**ÉTUDE DE L'IMPACT ACOUSTIQUE  
(RÉVISION DU TRACÉ)  
PROLONGEMENT DE L'AUTOROUTE 73  
ENTRE BEAUCEVILLE ET SAINT-GEORGES**

décembre 2005

Suite à la décision d'apporter des modifications au tracé de la future Autoroute 73, entre Beauceville et Saint-Georges, ce rapport est présenté en complément du rapport de juin 2005. Les secteurs affectés par les modifications ont été remodelés en fonction du nouveau tracé.

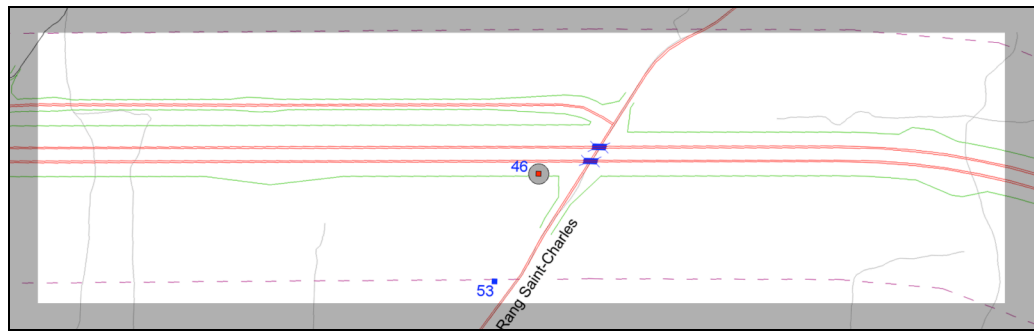
Afin de bien comprendre l'impact des changements apportés au tracé final de la future Autoroute 73, il est important de souligner que les modifications sont concentrées dans deux secteurs. La première variation se situe au niveau du rang Saint-Charles, puisque le nouveau tracé fait passer l'autoroute au-dessus de ce dernier. On note alors une surélévation de l'autoroute par rapport à l'ancien tracé.

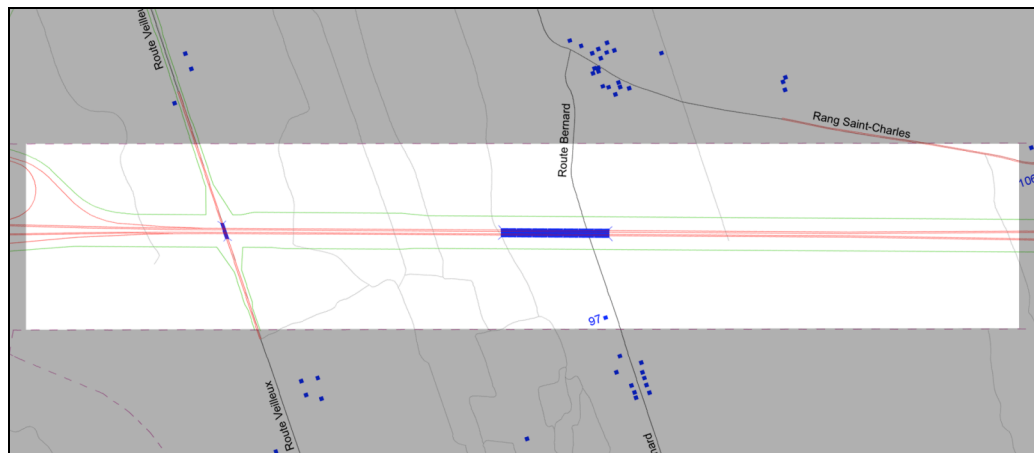
La deuxième correction vise le pont d'enjambement au sud de la route Veilleux qui passe de deux traverses séparées à une traverse unique. L'impact le plus important devient donc le rapprochement des voies et ce, sur une distance significative en amont et en aval du pont.
